Kryssing av steingjerde. Nytt VA - anlegg.

Nytt VA-anlegg Mjeldalen -Espevoll - Osterøy kommune tilhøvet til kulturminne

H13			VA-Anlegg Njåalen-Espvoll Kulturminne ID25539 Passering nye VA-ledninger
Statustype	Statustidspunkt		
SØKNAD	A056490		
16.06.2022			
1:125 (A1)			
Osterey kommune		Kommunestyret	
nr.	dato	gjort av	kontrollert av

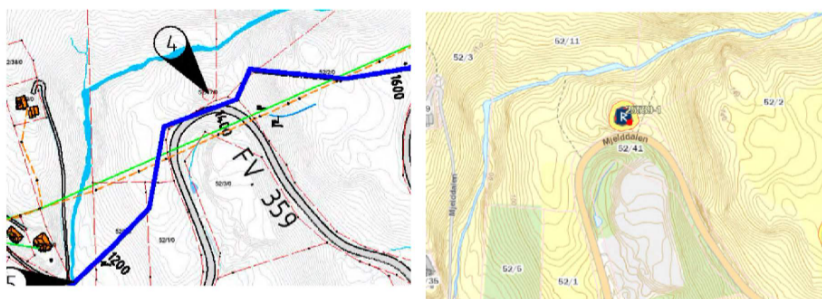
På strekket mellom Mjeldalen og Espevoll industriområdet er det i våre arkiv kjent fleire kulturminne i Mjeldalen. Slik dykkar oversiktskartet viser planlagt VA tiltak vil gravminnet Id 35912 oppe på Grjøthaug ligga nær tiltaket. Her er VA anlegget vist å gå nede i hovudvegen og me reknar potensialet for konflikt som lite. Planane for gjennomføring av VA-anlegg oppe ved Sandbrekkene er meir problematisk, då det her ligg ein større gravhaug – Id 25539 Træshågjen.

Plankartet har markert dette som punkt 4. kartet viser likevel ikkje kulturminnet i rett utstrekning og slik trasekartet er vist no må det ligga føre eit meir detaljert kart som grunnlag for oss til å ta stilling til om tiltaket kjem i konflikt med automatisk freda kulturminne § 3. Slik skissa grovt skisserer traseen vil anlegget no gå delvis rundt haugen og slik utløyse krav om arkeologisk gransking etter kulturminnelova §4.

Me ber om at Osterøy kommune sender over detaljerte planar for VA-anlegget si kryssing ved Id 25539 slik at kulturminnevernet kan få tatt stilling til eventuell konflikt.

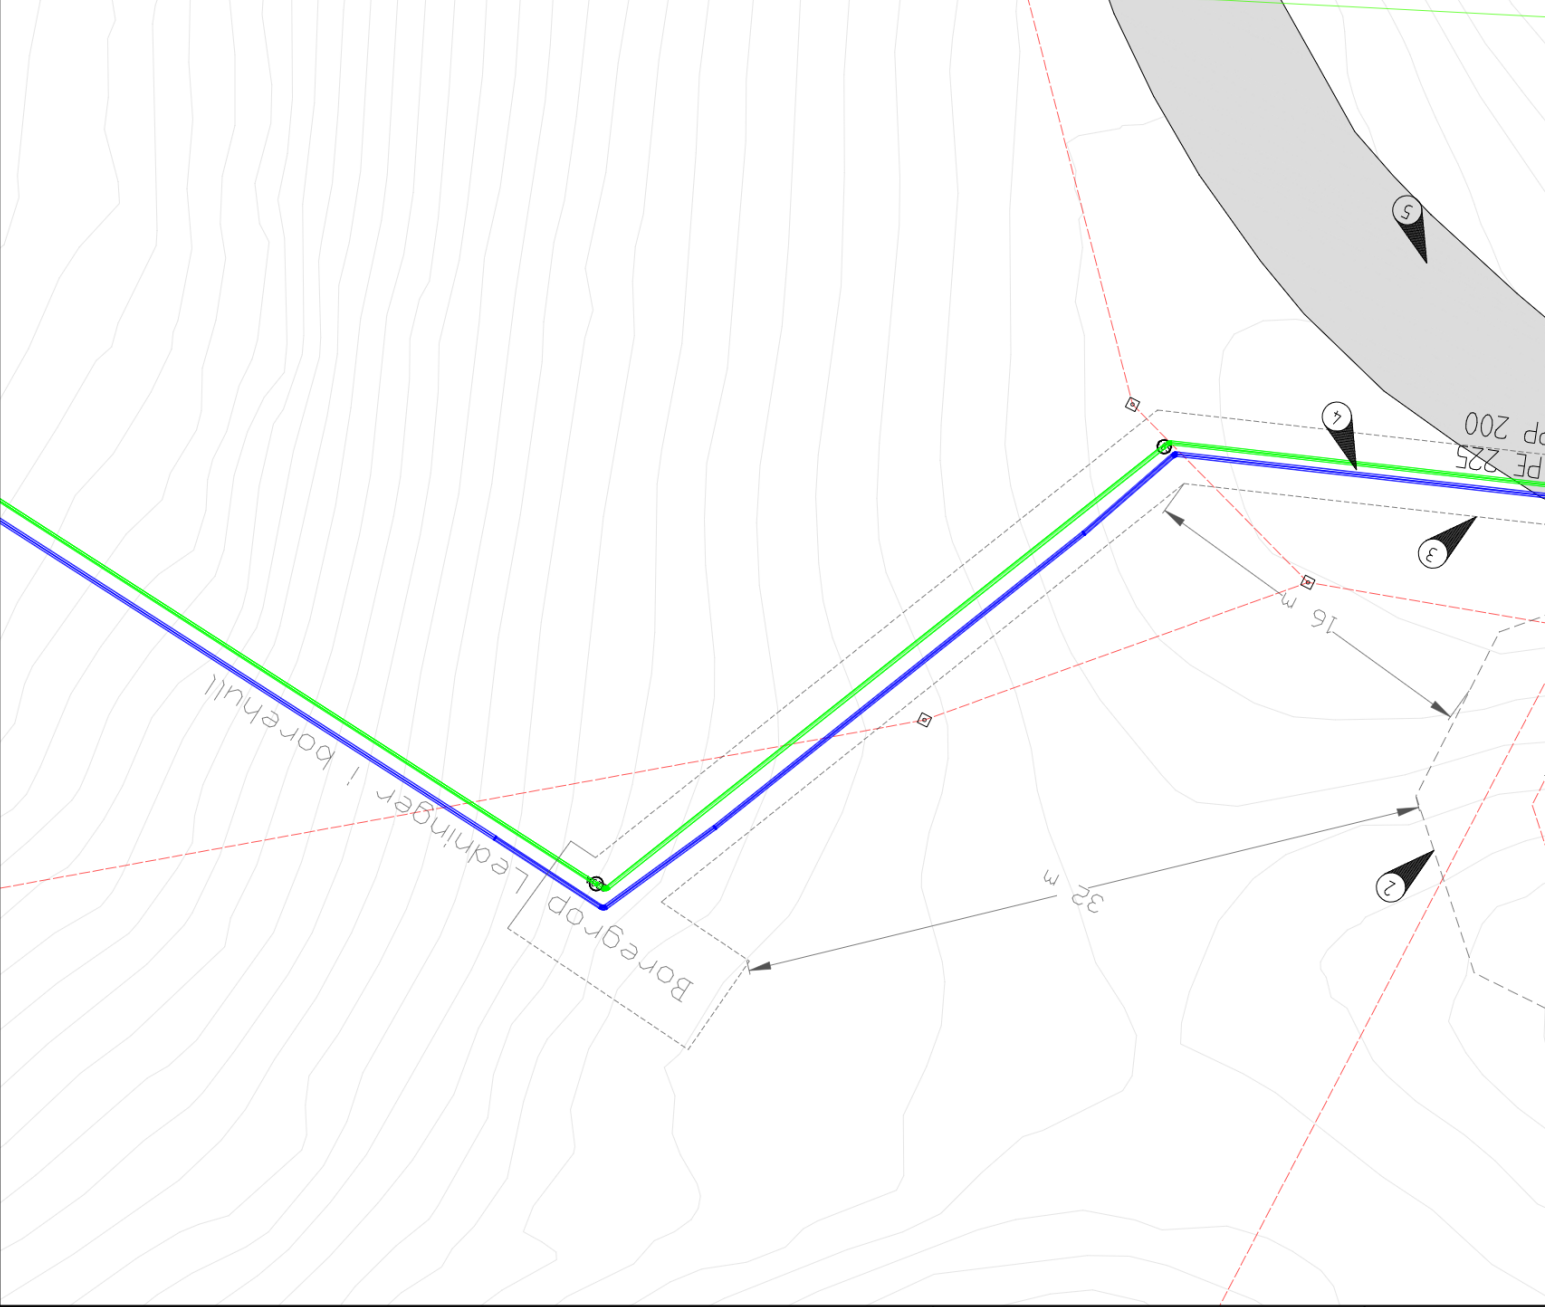
Denne saka er i systemet, men stort sakspress skyv dessverre på svar. Uansett så var eg ute og såg på gravminnet no før ferien, dette sidan våre arkivinformasjonar var sist oppdatert i 2007. Kulturminnet ligg kloss på bergryggen tett ved vegen. Avgrensinga i Askeladden synes likevel vera nokolunde rett og då vil tiltaket uansett gå utafor sikringssona til kulturminnet. Det er vel snakk om å bore og då får tiltaket mindre verknad på kulturminnet.

Me har slik ikkje merknader til tiltaket med omsyn til dette kulturminnet.
